ID: 10849 Impianto Agrivoltaico di produzione di energia elettrica da fonte rinnovabile di tipo fotovoltaico, associato ad attività di pascolo, di potenza di immissione pari a 26 MWp e potenza di picco pari a 29.43 MWp sito nel Comune di Toscana

OGGETTO DELLE OSSERVAZIONI

Oggetto: [ID: 10849] *impianto agrovoltaico di produzione di energia elettrica da fonte rinnovabile di tipo fotovoltaico, associato ad attività di pascolo, di potenza di immissione pari a 26 mwp e potenza di picco pari a 29,43 mwp, sito nel Comune di Tuscania.*

Società proponente: SEW IT 11 srl

Foto 1: Rendering del progetto (in rosso la proprietà)

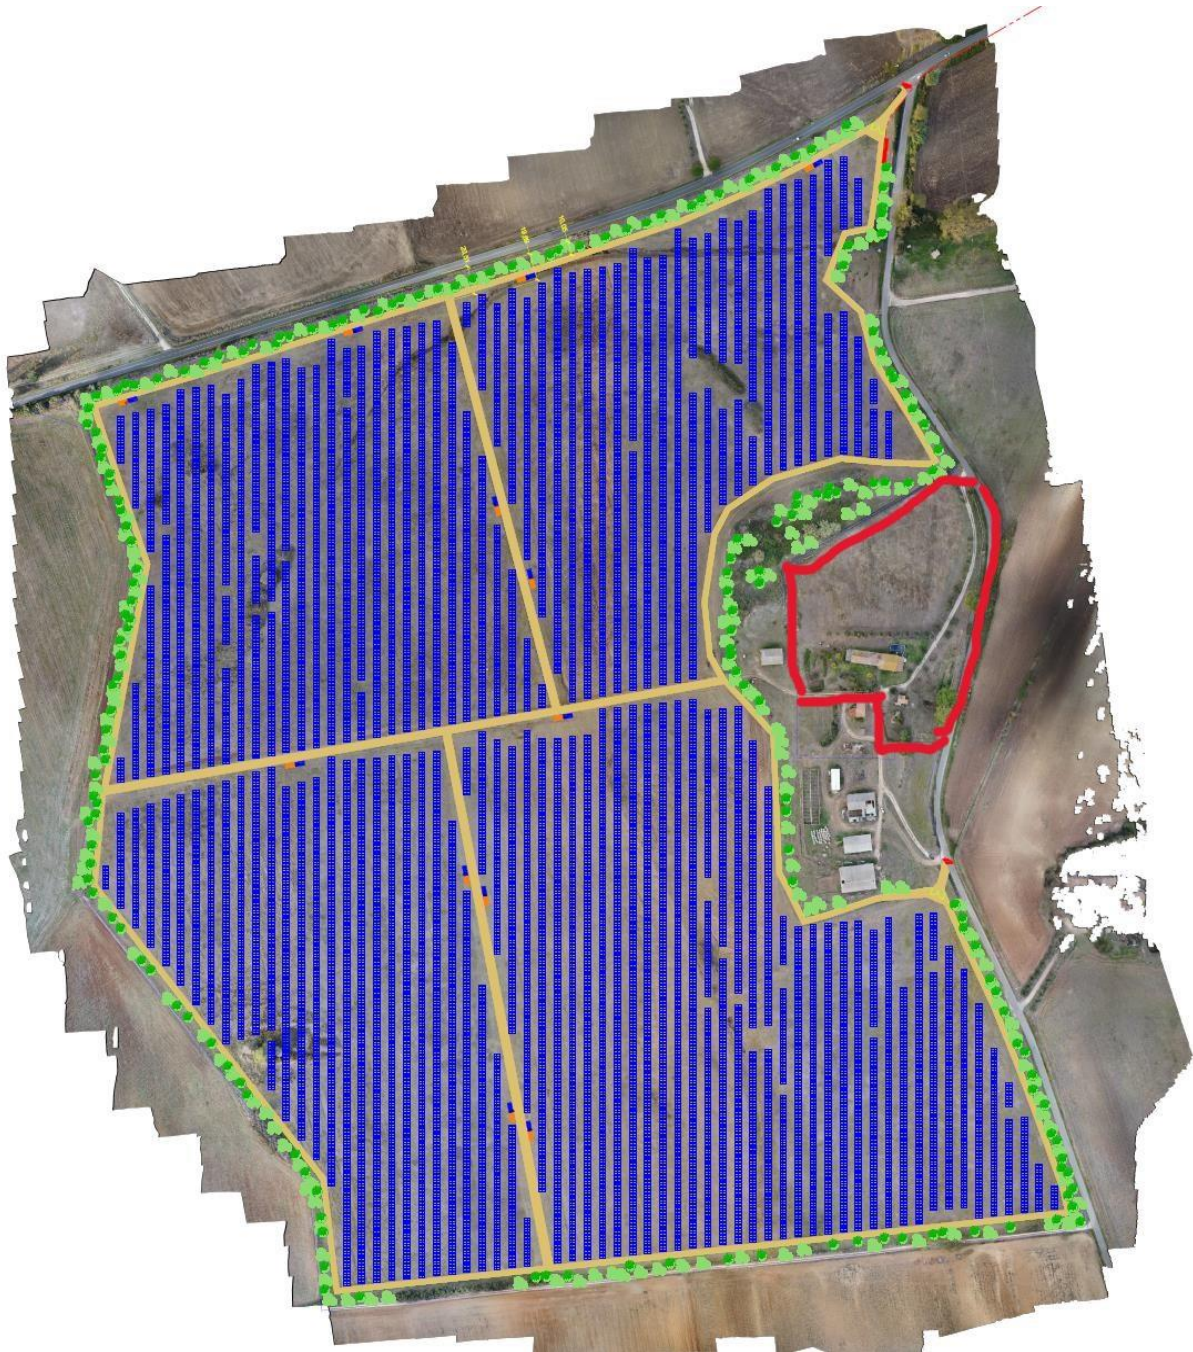
Uno dei punti di maggiore criticità del progetto proposto afferisce proprio alla vicinanza con recettori sensibili tra cui la proprietà immobiliare sopraindicata. Inaccettabile, infatti, come detto, la vicinanza dei pannelli rispetto al confine (collocati in stretta adiacenza alla proprietà), generatrice di notevolissimi disagi ed altrettanti consistenti danni sotto molteplici profili:

- impatto estetico-visivo. Da tale punto di vista si deposita documentazione fotografica e rendering di proiezione che mostrano la collocazione della casa e l'insostenibile vicinanza dei pannelli, rendendo l'impatto dell'intervento in alcun modo mitigabile. Del resto, una tale vicinanza risulta frontalmente lesiva della stessa disciplina nazionale prevista in materia che ribadisce il rispetto dei ***"principi della minimizzazione degli impatti sull'ambiente, sul territorio, sul patrimonio culturale e sul paesaggio...."*** Art. 20 co.5 D.Lgs 199/2021

Nella denegata ipotesi in cui la VIA dovesse proseguire nel proprio corso procedimentale, si chiede di proporre e poter valutare una nuova configurazione del lay-out progettuale che possa tenere conto di tutte le criticità rilevate e, in particolare, dell'inaccettabile vicinanza dell'impianto in oggetto all'immobile di proprietà Vincenzo Saudelli, ipotizzando quindi una ricollocazione dei pannelli in altra area, ovvero un loro consistente arretramento così da mitigare, occultandolo totalmente, l'intervento.
